建设单位 Client			
兴宁市城市投资发展有限公司			
工程名称 Proj. Name			
兴宁市南部新城棚户区改造三期			
(宁新安置区C区) 建设项目二期工程			
子项目名称 Sub-Proj. Name			
8#			
审 定 Approved	何撰文	1.0/0/0	
审 核 Examined	韦 奔	韦奔	
项目负责人 Proj. Architect	韦 奔	韦奔	
专业负责 Special Field in Charge	阳秀明	阳秀明	
设 计 Design Checked	阳秀明	阳秀明	
设 计 Design	郑勇彬	郑勇彬	
制 图 Draw	郑勇彬	郑勇彬	
图纸名称 Drawing title			
一层平面图			
图 别 Drawing type	报建图	专业 Discipline	建 筑
设计编号 Design No.	2021-EP-031	比 例 Scale	1:100
图 号 Drawing No.	JZ-01	日 期 Date	2022.5
施工图审查号

调整后

沿街商铺一层平面图

图名 Drawing title
沿街商铺二层平面图

一层平面图 1:100

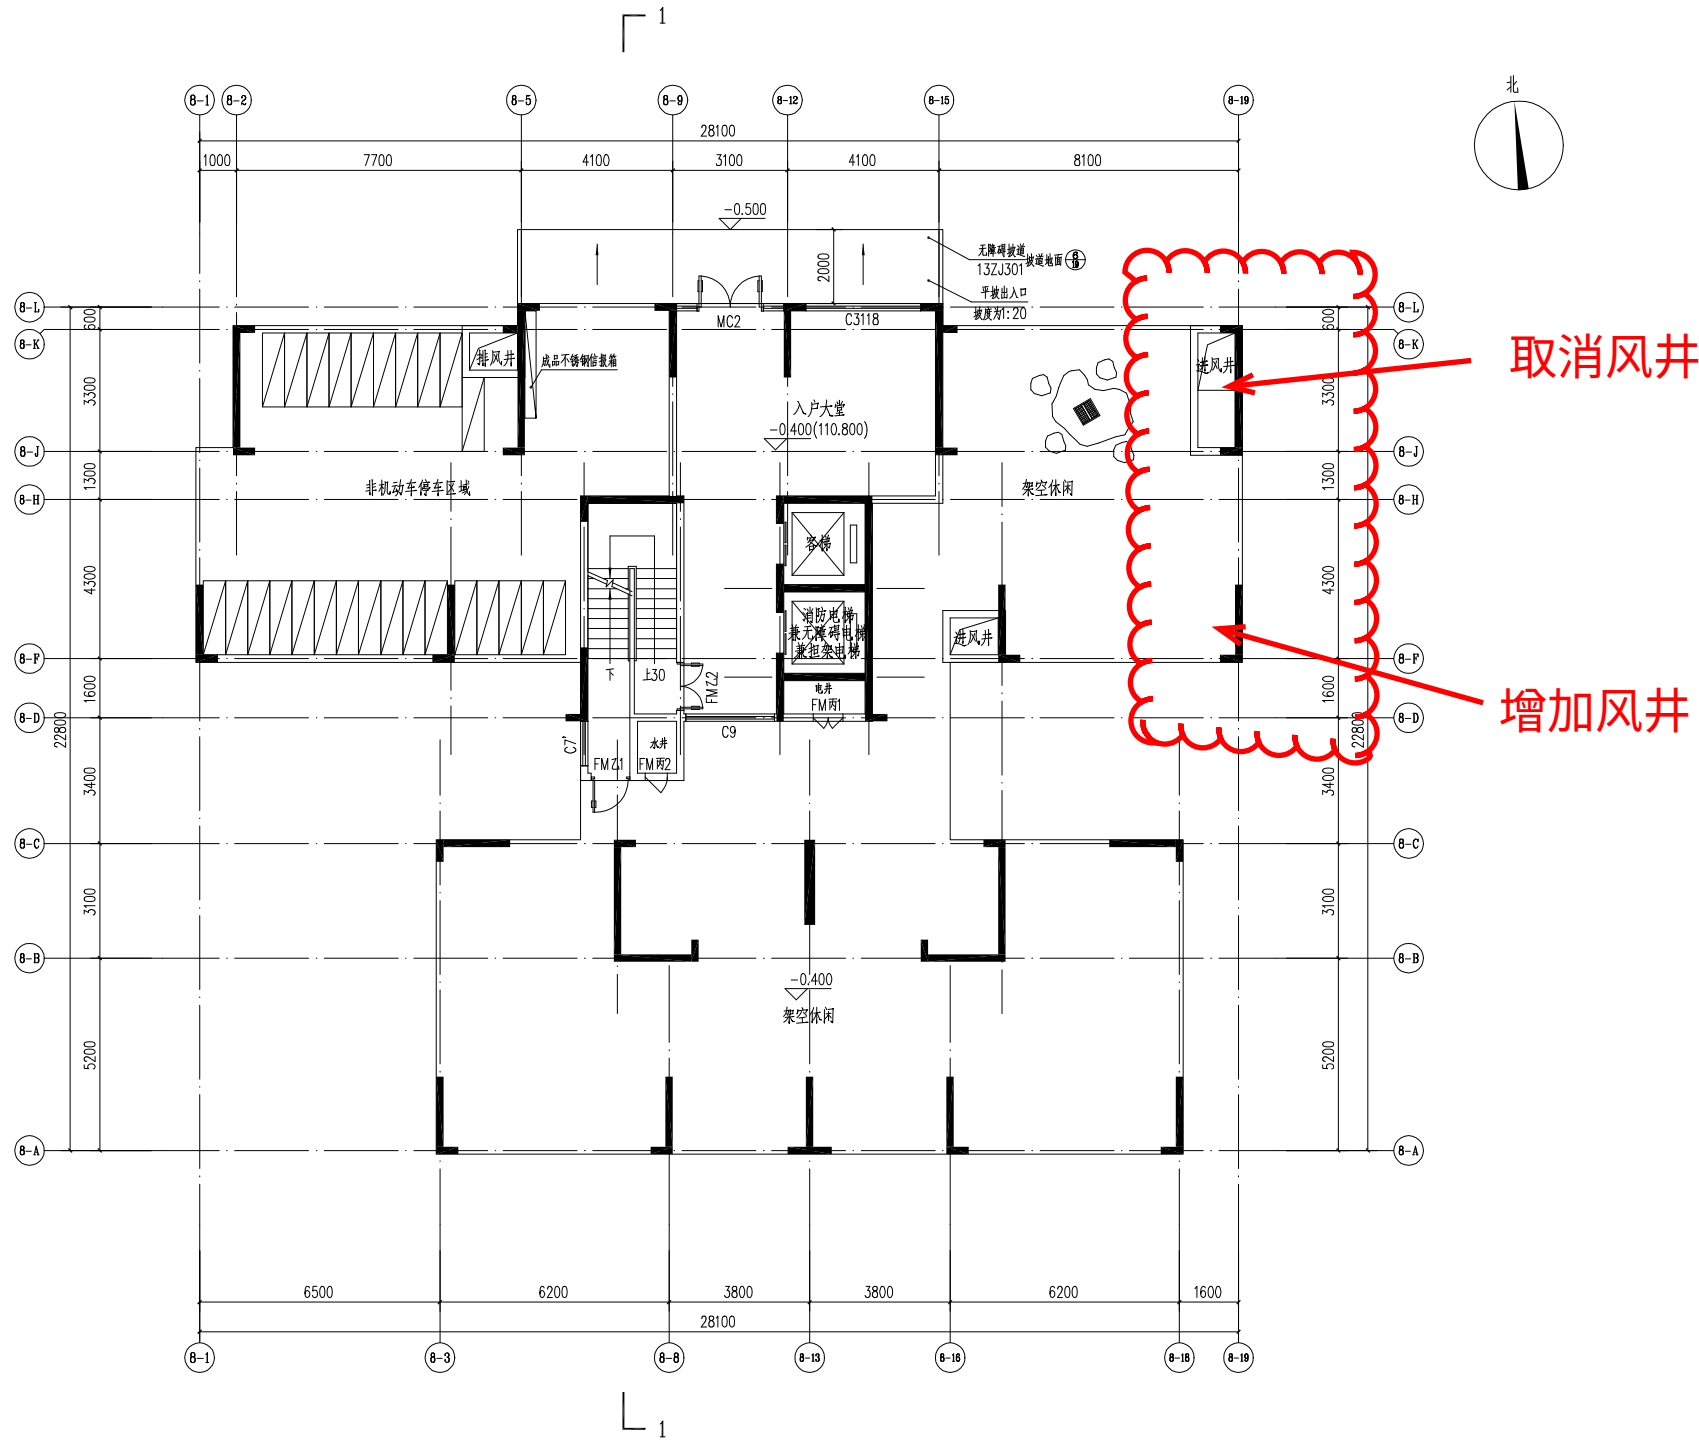
调整前

沿街商铺二层平面图 1:100

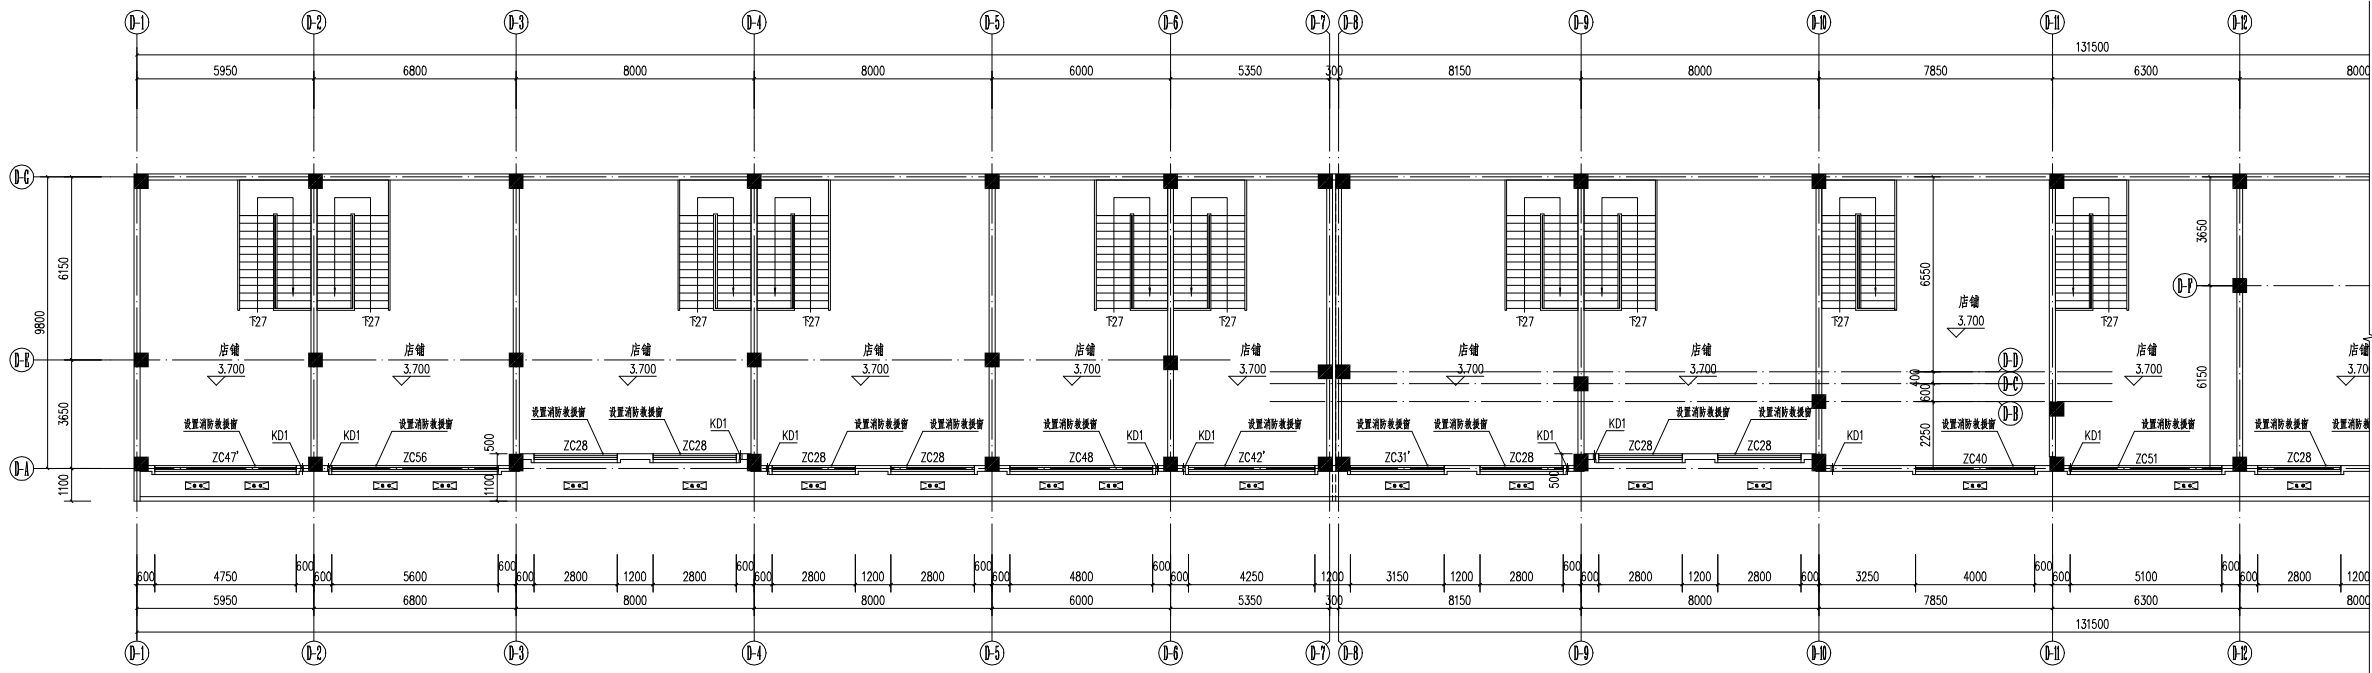
调整前

沿街商铺二层平面图 1:100

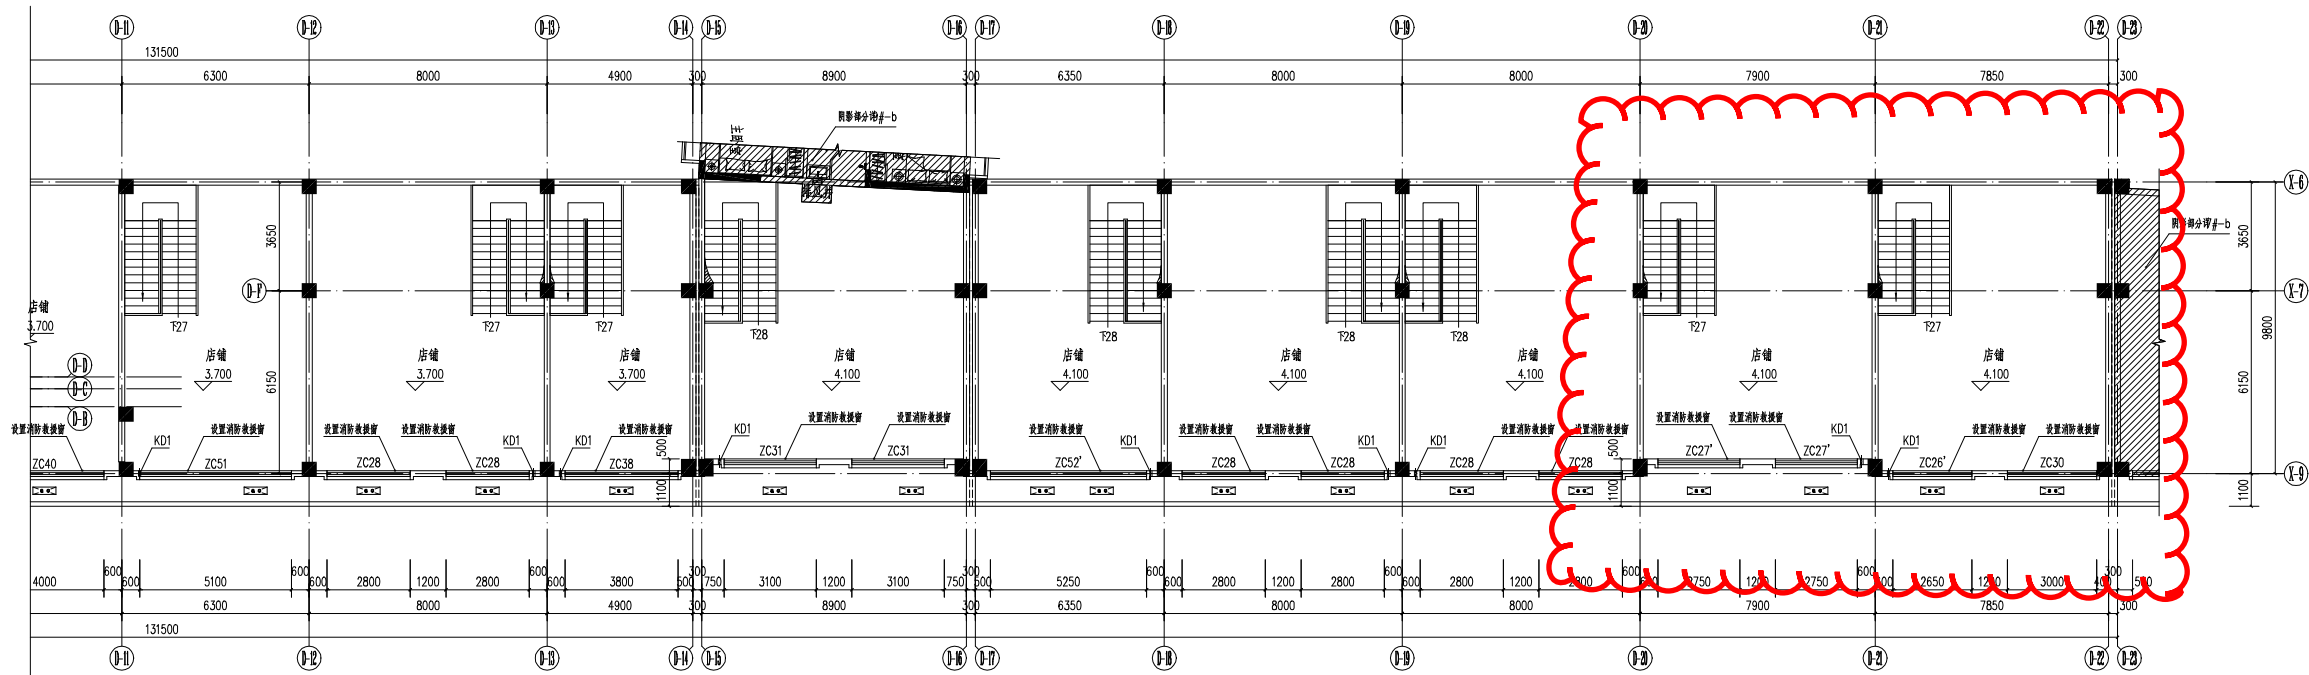
调整后
